Verbesserung der Verkehrssituation an der Buswendeanlage Am Hart

BA-Antrag Nr. 20-26 / B 07605 des Bezirksausschusses des Stadtbezirkes 11 - Milbertshofen-Am Hart

Abbildung 1 Signallageplan der Lichtsignalanlage Knorr-/ Sudetendeutsche Str. (Quelle: MOR)

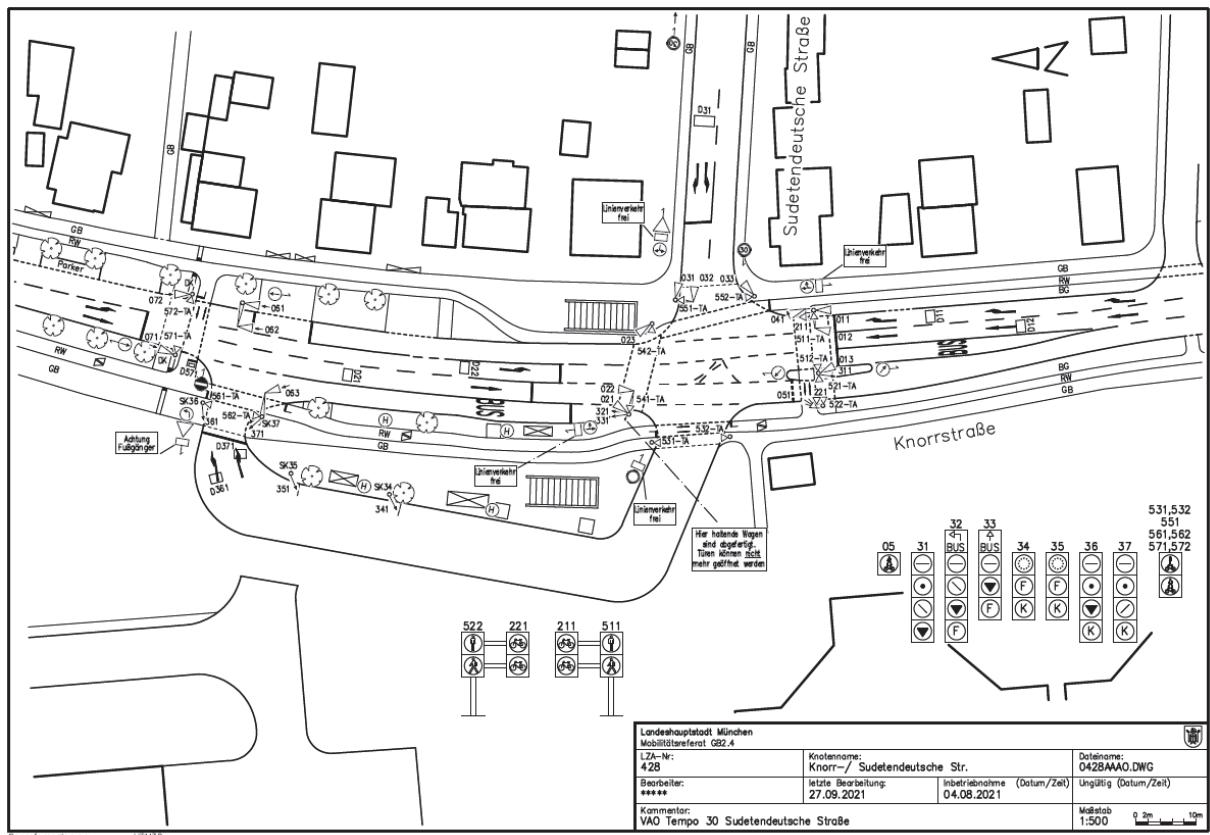
Zu „1. Überprüfung und Optimierung der Steuerung der Lichtsignalanlage am Fuß- und Radverkehrsübergang an der Einfahrt zur Buswendeanlage Am Hart, so dass sie den tatsächlichen Verkehrsbedürfnissen gerecht wird“:

Die Zufahrt zur Buswendeanlage Am Hart ist baulich als Straßeneinmündung ausgebildet und wird mittels Verkehrszeichen (Z. 250 „Verbot für Fahrzeuge aller Art“, Z.214, Z.214-10, Z.214-30 „Fahrtrichtungsgebote unterschiedlicher Ausprägung“, Zusatz Z.1026-32 „Linienverkehr frei“) in der Nutzung eingeschränkt.

Eine wie von Ihnen angeregte ausschließlich situative Sperre der gegenständlichen Querungsstelle für Fußgänger*innen/Radfahrende - allein bei Zufahrt eines Linienbusses in die Buswendeanlage - erfordert zu 100% eine absolute Einhaltung dieser Verkehrsregelungen, sowie eine separate Signalisierung der aus der Sudetendeutschestraße kommenden Linienbusse. Dies wiederum würde eine separate Busspur in der Sudetendeutschestraße bedingen, da sonst die Wirksamkeit eines separaten ÖPNV-Signals nicht gegeben wäre.

Aufgrund der beschränkten Fahrbahnbreite scheint dies jedoch derzeit ausgeschlossen, wodurch auch eine separate Signalisierung für Linienbusse aus der Sudetendeutschestraße praktisch unmöglich ist. Die dortigen Linienbusse müssen deshalb zwingend gemeinsam mit dem Fahrverkehr signalisiert werden, wodurch auch weiterhin eine signaltechnische Feindlichkeit zwischen dem auch für Linienbusse geltenden Fahrverkehrssignal aus der Sudetendeutschestraße und den Signalen der Fußgänger*innen/Radfahrenden besteht, welche die Einfahrt zur Buswende anlage queren. Eine wie von Ihnen angeregte ausschließlich situative Sperre der gegenständlichen Querungsstelle – allein bei Zufahrt von Linienbussen – scheitert somit an den gegebenen Umständen.

Abbildung 2 Funkmeldepunktplan Knorr-/ Sudetendeutsche Str. (Quelle: MOR)

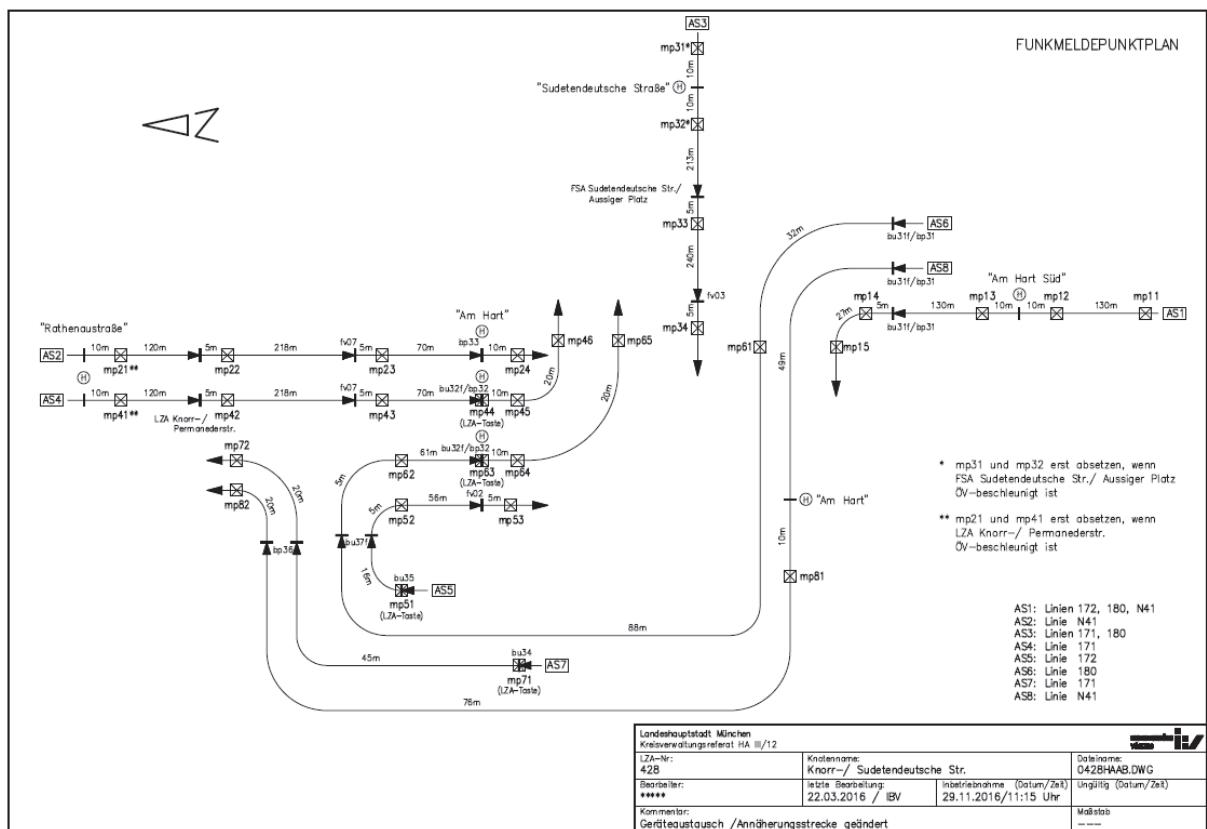
Zu „3. Beschleunigung des Autoverkehrs in südlicher Fahrtrichtung der Knorrstraße durch Verbesserung der Abbiegemöglichkeit für Busse in die Sudetendeutsche Straße und damit einhergehender Vermeidung von Rückstaus“:

Wie Sie dem unten abgebildeten Funkmeldepunktplan (Abbildung 2) entnehmen können, sind allein die Verkehrsbeziehungen der vielen Buslinien im Bereich der Lichtsignalanlage (LSA) Knorr-/Sudetendeutscheschstraße recht komplex und stehen auch teilweise in Konkurrenz zueinander. Selbstverständlich werden auch die von Ihnen thematisierten Linienbusse, welche von der nördlichen Knorrstraße kommend, in die Sudetendeutscheschstraße links abbiegen wollen, durch die Mechanismen der ÖPNV-Beschleunigung berücksichtigt.

Basierend auf einer neueren Verkehrszählung aus dem Jahr 2023 ist das aus der südlichen Knorrstraße kommende Verkehrsaufkommen um den Faktor 5 höher als die von Ihnen thematisierten Linksabbieger aus der nördlichen Knorrstraße. Auch dies muss signaltechnisch hinreichend berücksichtigt werden, da sich auch ein Rückstau aufgrund unzureichender Freigabezeiten für die südliche Knorrstraße, unmittelbar auf die dort verkehrenden Linienbusse auswirkt.

Wir haben aufgrund ihres Hinweises eine Auswertung der sogenannten Funkmeldepunkte vorgenommen, welche die Grundlage für eine zuverlässige ÖPNV-Beschleunigung darstellen. Dabei zeigte sich, dass einzelne dieser Funkmeldepunkte - die für eine korrekte Anmeldung der Busse an der LSA erforderlich sind - nicht vollumfänglich erfasst werden. Dies führt im Einzelfall auch dazu, dass Linienbusse nicht ausreichend registriert werden, was in der Folge unnötige Wartezeiten verursachen kann. Wir haben bereits das Baureferat kontaktiert und gebeten, die konkrete Fehlerursache zu ermitteln und diese zu beheben. Wir bitten um Geduld.

Im Rahmen des Projekts "Tram Münchner Norden" ist für die kommenden Jahre ein Umbau des Knotenpunktes geplant. Durch diese Maßnahmen muss die LSA-Steuerung ohnehin neu projektiert werden, wobei wir dann auch ihre Anregungen einer erneuten Prüfung unterziehen werden.
